改善箇所説明図

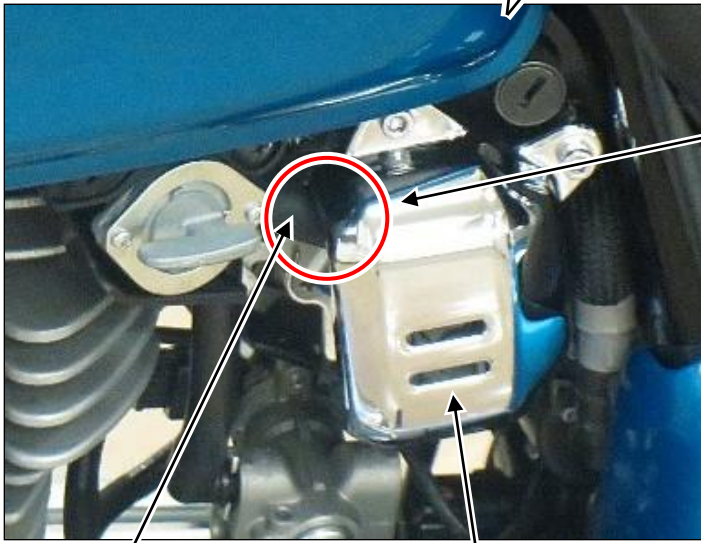
基準不適合発生箇所

燃料ホースの取り回しが不適切なため、左スロットルボディアッシカバー端部と燃料ホースが干渉するものがある。そのため、そのまま使用を続けると、燃料ホースが損傷し、最悪の場合、燃料が漏れるおそれがある。

改善対策の内容

全車両、左スロットルボディアッシカバーと燃料ホースを対策品と交換する。
